Mission régionale d'autorité environnementale

**Avis délibéré de la mission régionale
d'autorité environnementale
Hauts-de-France
sur la modification n°1 du plan local d'urbanisme
de la commune de Fort-Mahon-Plage (80)**

n°MRAe 2022_6534

Vue aérienne des emprises de l'OAP n°1 avant [polygone rouge droit] et après modification [polygone vert] et emplacement réservé n°3 [polygone bleu] (DREAL Hauts-de-France)

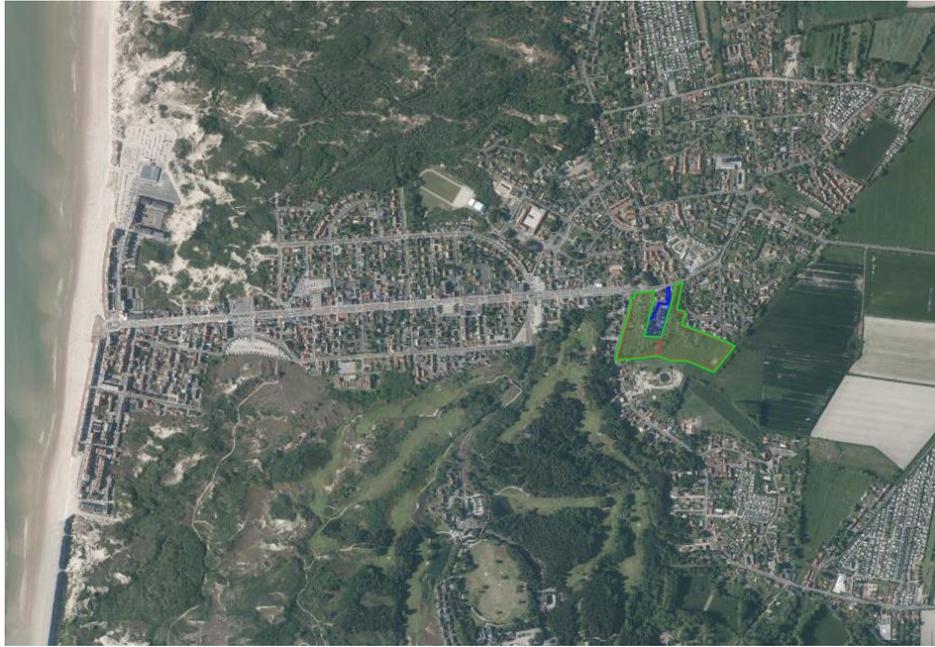
Toutefois, la prise en compte l'orientation A-9 du schéma directeur d'aménagement et de gestion des eaux du bassin Artois-Picardie 2022-2027 (SDAGE) visant la préservation des zones humides n'est pas justifiée (cf II.5.3), alors que le terrain portant l'OAP n°1 comprend une zone humide dans sa partie sud.

L'autorité environnementale recommande après complément de l'étude de caractérisation des zones humides, de justifier la compatibilité du projet avec l'orientation relative à la préservation des zones humides du schéma directeur d'aménagement et de gestion des eaux du bassin Artois-Picardie, en intégrant des mesures de préservation de la zone humide dans le règlement du PLU.

L'OAP n°1 prévoit un aménagement paysager le long de la limite sud, qui devraient favoriser l'insertion paysagère du projet, et le rendre peu visible depuis les voies de circulation situées à l'ouest et au nord de la zone.

Les structures paysagères et la haie existantes présentent une valeur paysagère à préserver, sans que leur devenir ne soit précisé.

L'autorité environnementale recommande, afin de préserver les qualités paysagères bocagères du site de l'OAP n°1, de prévoir des prescriptions de préservation des structures paysagères existantes ainsi que de renforcement de la haie existante sur la limite ouest.

L'emprise de l'OAP n°1 portée à 26 400 m² contre 13 400 m² initialement ainsi que l'emplacement réservé n°3, sont concernés par la zone naturelle d'intérêt écologique, faunistique et floristique (ZNIEFF) continentale de type II n°220320035 « Plaine maritime picarde ».

Une zone à dominante humide identifiée dans le schéma directeur d'aménagement et de gestion des eaux du bassin Artois-Picardie, est présente partie sud de la zone 1AU.

Si l'évaluation environnementale indique que la zone humide sera préservée et devra être restaurée, aucune cartographie, ni mesure concernant celle-ci ne sont reprises dans l'OAP.

Le secteur ouest, à vocation de logements est situé exclusivement en secteur S4 du PPR, et le règlement du PPR apporte des restrictions aux constructions (niveau du premier plancher situé au-dessus de la cote de référence figurant sur la carte réglementaire, aucun espace utilisable sous ce premier niveau...).

Le secteur à vocation d'accueil de camping-cars est situé en zone S2 et en zone S4 du PPR.

Pour ces deux zones, le règlement du PPR précise que l'exploitation de terrains de camping, de caravanage, d'habitations légères de loisirs et de résidences mobiles de loisirs existants à la date d'approbation du PPR, est autorisé sans augmentation de leur capacité d'accueil, information qu'il est souhaitable de faire figurer dans l'OAP.

L'autorité environnementale recommande de compléter l'OAP, en conformité avec le règlement du PPR, par la capacité maximale d'accueil de camping-car.
